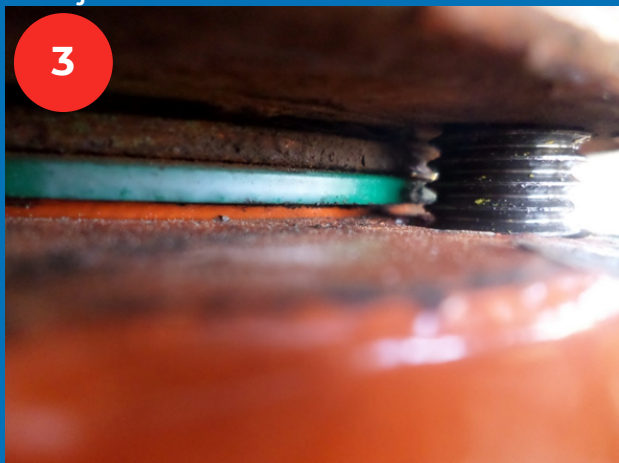
2 joints neufs l'un sur l'autre

Absence de rondelle

2 joints : 1 neuf + 1 vieux l'un sur l'autre

erreur de montage de diamètre

joint 3/4" au lieu de 1"

5 tiges trop courtes remplacées : 2 non-serrées

Les tiges filetées se touchent

1 goujon mal monté, pris sur 2 filets

Tiges non équilibrées avec écrou rentrant
